Norrköping 2023-01-09

## Synpunkter på Solpark Östra Eneby 6:68 i Norrköpings kommun

*Figur 13 i samrådshandlingarna visar projektområdet (röd linje med röd skraffering), vattendrag (blå linjer), strandskyddsområden och område med naturvärde (Ringstad mosse).*

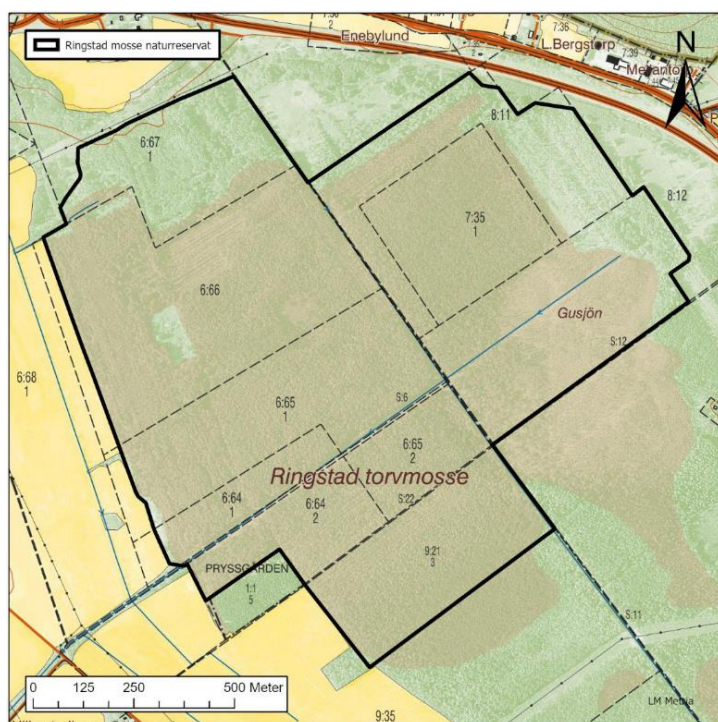
Strandskyddet på 100 meter mot Glan är mycket viktigt att beakta. Solparksområdet går mycket nära, eller till och med in något på, strandskyddet i södra änden mot Glan. Här finns en mycket fin hagmarksterräng med gamla lövträd och stenrösen som troligtvis hyser stor biologisk mångfald. Träden kommer att skugga panelerna, vilket skapar konflikt med elproduktionen.

Utefter krondiket i sydost planeras staketet runt solcellsparken monteras 10 meter från vattenbrynet. Solpanelerna ska sedan monteras 6 meter innanför staketet. Vi ser även här en konflikt med elproduktionen eftersom förmiddagssolen kommer att skugga paneler. Träden utefter diket är mycket höga. En viss gallring av träden utefter diket är troligtvis att föredra, så att mer solljus kan nå vattnet och stränderna. Avståndet till solcellsparkens staket behöver bedömas ur biologisk synpunkt och strandskyddets syfte att människor ska kunna röra sig utefter stränder.

Krondiket i nordost ska helt ingå i solcellsparken, och paneler monteras nära diket. Där finns en del natur idag. En bedömning av solcellsparkens påverkan behöver göras för att bedöma lämpligt avstånd till panelerna.

Även längst i norr ska en hel del strandnatur tas ner för att ge plats åt solpaneler. Det behöver beskrivas och konsekvensbedömas.
